TESTO DELLE OSSERVAZIONI

Modulo per la presentazione delle osservazioni per i piani/programmi/progetti sottoposti a procedimenti di valutazione ambientale di competenza statale

ID: Codice procedura (ID_VIP/ID_MATTM):10844

Impianto per la produzione di energia elettrica da fonte eolica, costituito da 6 aerogeneratori della potenza complessiva di 37,2 MW, un sistema di accumulo da 25 MW e relative opere connesse in località "Rempillo" nel comune di Pitigliano (GR).

Immagine n. 5 Intervisibilità degli impianti eolici della provincia di Viterbo anche in quella di Grosseto, in particolare nel pitiglianese.

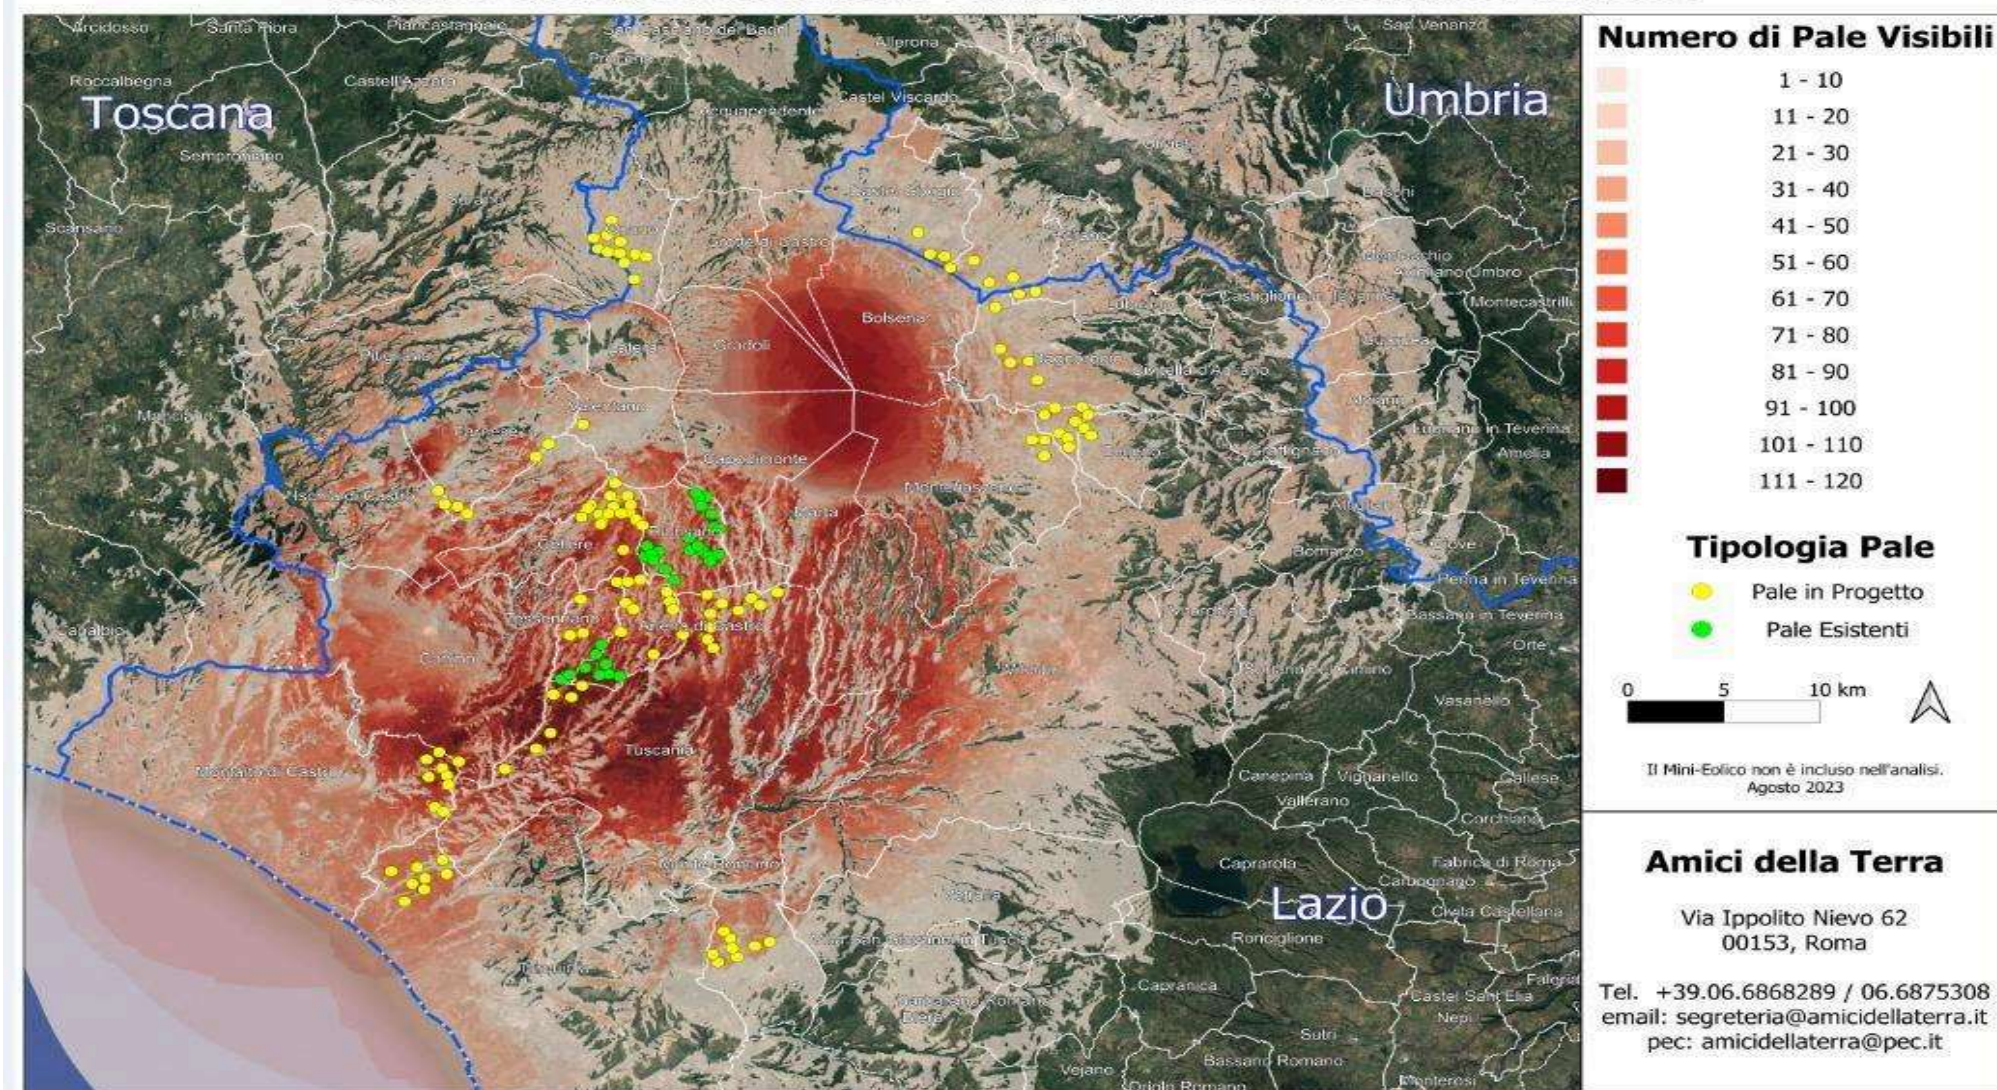
Quindi anche la Regione come Ente deputato dalla normativa nazionale a legiferare sulle aree idonee e non idonee si è espressa riguardo al fatto che abbia assolto ai doveri e alle quote stabilite dal PNIEC e in ambito regionale la provincia di Viterbo è stata quella con il più alto tasso di impianti FER tra tutte e quindi ormai satura ed il cumulo degli impianti FER installati, autorizzati e in progetto rappresenta una elevata criticità per la sostenibilità ambientale di ulteriori eventuali iniziative. L'impianto eolico " Rempillo" pur essendo "esterno al confine provinciale e regionale ma nelle sue immediate vicinanze (a soli 100 metri i primi due aerogeneratori) oltre ad impattare sul territorio e sulle economie di tre Comuni del Lazio (Farnese, Valentano e Latera) si trova nelle fasce di rispetto dei Beni di notevole interesse pubblico come si è evidenziate nelle Osservazioni nn. 1 e 2 e crea anche degli impatti negativi anche sui beni naturalistici come verrà dettagliato nell'Osservazione n. 4. Inoltre andrebbe a sommarsi al già enorme cumulo di impianti eolici e fotovoltaici e geotermici che già creano una elevata criticità ambientale nella provincia di Viterbo e interferiscono anche con il territorio toscano come si può vedere dalle immagini nn. 4 e 5 dell'Allegato n. 1.
